**RAPPORT D'UN EXAMEN DE CONFORMITE AVANT MISE EN USAGE ET/OU VISITE DE CONTROLE D'UNE INSTALLATION ELECTRIQUE A BASSE TENSION ET TRES BASSE TENSION****Données générales**

Lieu du contrôle:	Avenue Houba De Strooper 781 , 1020 Laeken					
Propriétaire:	CGO MOTOR NV					
Client:	CGO Motor, Avenue Louis De Brouckère 34-36, 1083 GANSHOREN					
Type de locaux:	Appartement	GRD:	Sibelga	Tarif:	Jour	
Code EAN de l'installation:	541 44	N° compteur:	4956680	Index:	J: 59208.6	KWh
Installateur:	/					
N° TVA:	/	Ou n° carte ID:	/	Émis à:	/	le /
Agent-visiteur:	Muhammed Yavas					Date du contrôle: 21/05/2019

Annexe à rapport n°:	174005285	Tension nominale: 3 x 230V
Lieu du contrôle:	Avenue Houba De Strooper 781 , 1020 Laeken	
Propriétaire:	CGO MOTOR NV	
Agent-visiteur:	Muhammed Yavas	Date du contrôle: 21/05/2019

Schéma d'implantation simplifié (Art. 276bis) ou photo/schéma de l'installation (électrique)

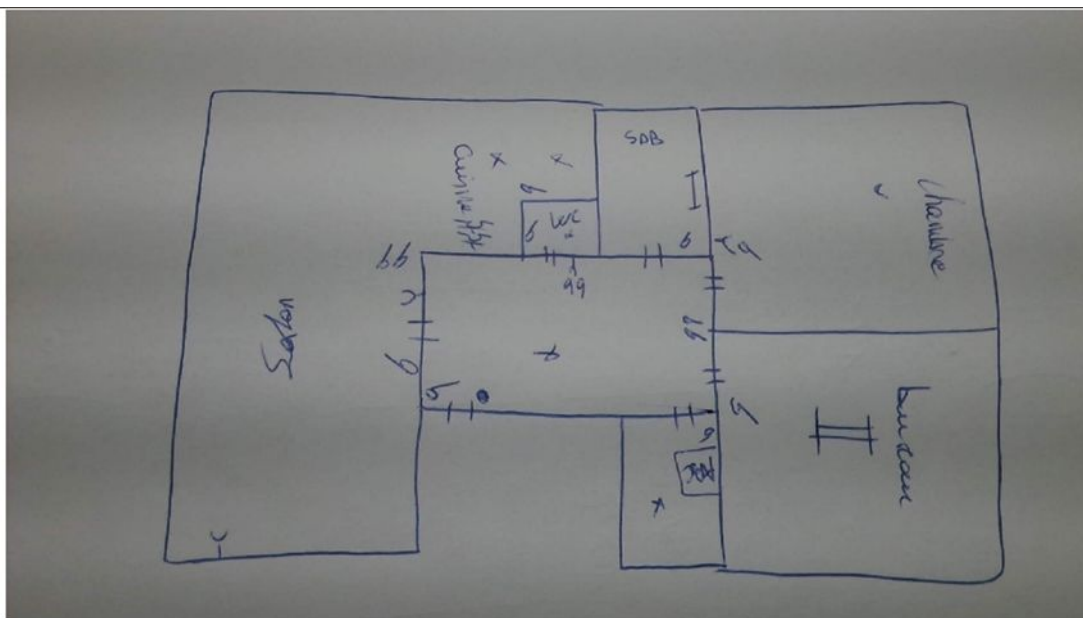
L'INSTALLATION EST RACCORDER EN MONO

7.05/7.24 SDB
